地下通路案内機能の提供に向けた地下マップ ・ ビーコンの活用可能性に関する検討 (机上検討)

2017/3/14

(株)NTTドコモ・(株)ヴァル研究所

ビーコンの設置密度について

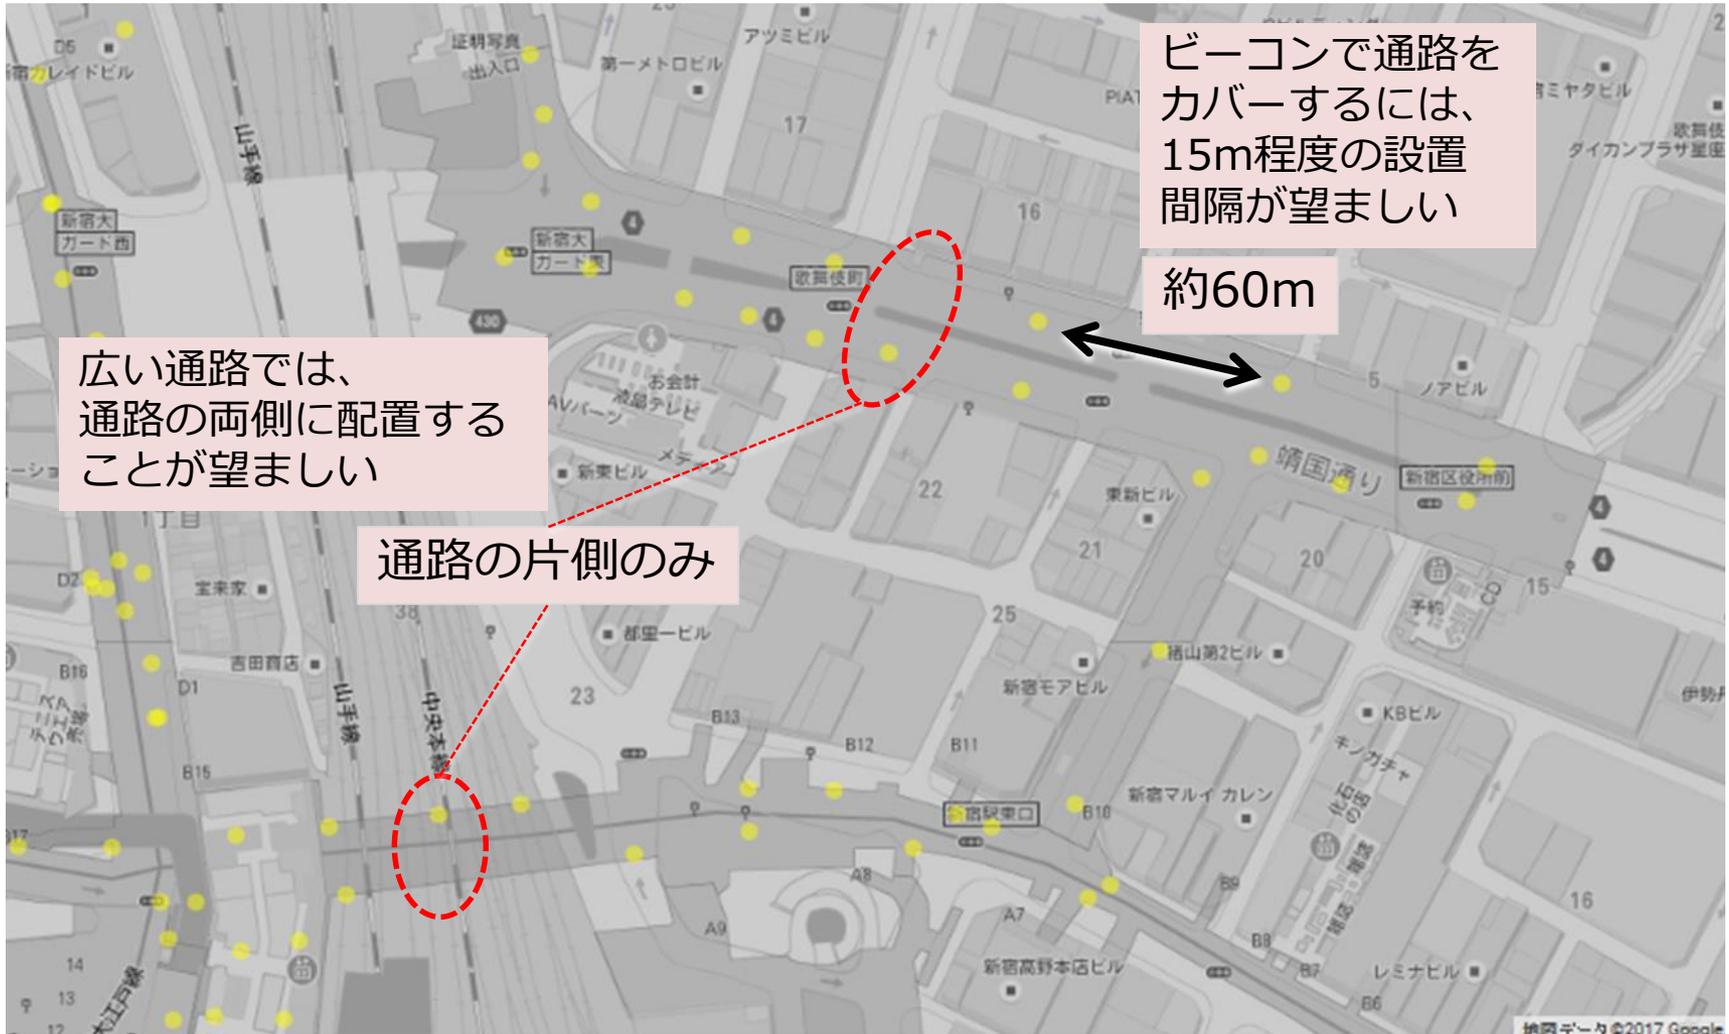
- 東京駅／新宿駅／渋谷駅等の複雑な構造の駅の場合、より高い密度で設置することが望ましい
- 通路をカバーするため、15m程度の設置間隔が望ましい（現状は広いところで50m程度）
- 広い通路では、通路の両側に設置することが望ましい（現状は片側のみのケースが存在）
